Naše zn. 7274/2022-SŽ-SSV-Ú3
Listů/příloh 2/0
Vyřizuje Ing. Radomíra Rečková
Mobil +420 725 744 197
E-mail Reckova@spravazeleznic.cz
Datum 16. května 2022

Věc: **Doplnění závor na přejezdech v km 3,220 (P 4743) a 4,952 (P 4748) trati
Martince v Krkonoších - Rokytnice nad Jizerou**
Vysvětlení/ změna/ doplnění zadávací dokumentace č. 2

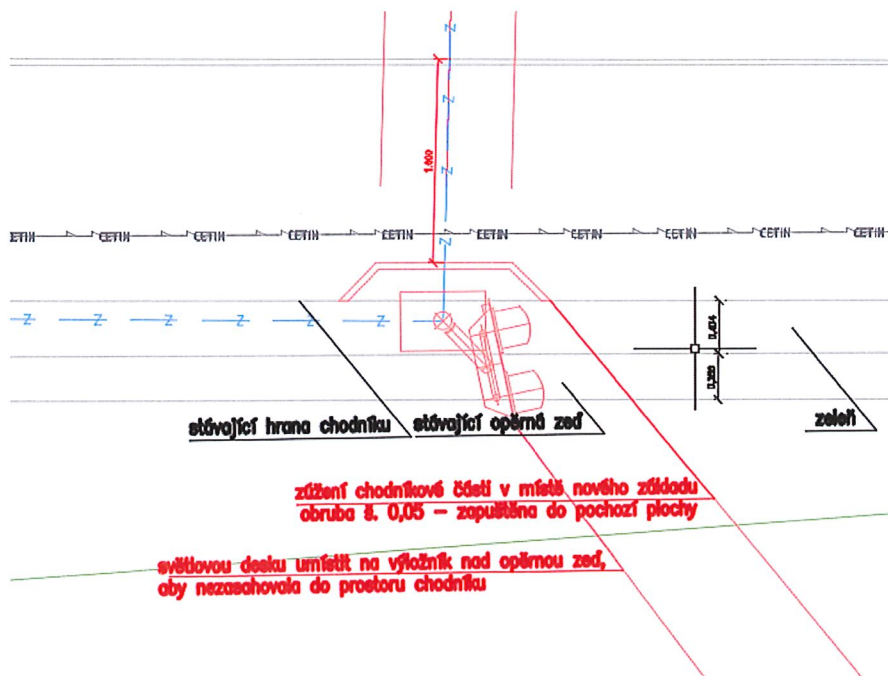
PS02: Dle technické zprávy bude osazen výstražník „C“ s atypickým základem.

a) V souvislosti s tímto a vzhledem k absenci podrobnějších informací v zadávací dokumentaci žádáme zadavatele o přesnější popis a výkres atypického základu.

b) Dle technické zprávy bude pro výstražník „C“ použit atypický základ zabudovaný do opěrné zdi, údržba a opravy budou prováděny ze žebříku, kabel k výstražníku „C“ bude uložen do chodníku. Žádáme zadavatele o přesnější popis a výkres zabudování atypického základu do opěrné zdi.

Nebude použit atypický základ a nebude zasahováno do opěrné zdi viz výkres. Základ bude vybudován vedle stávající opěrné zdi. Zasíláme opravenou souhrnnou zprávu z části B a také zasíláme opravenou technickou zprávu z části D (D_2_1_3_2_PS_02_Prejezd_v_km_4_952).
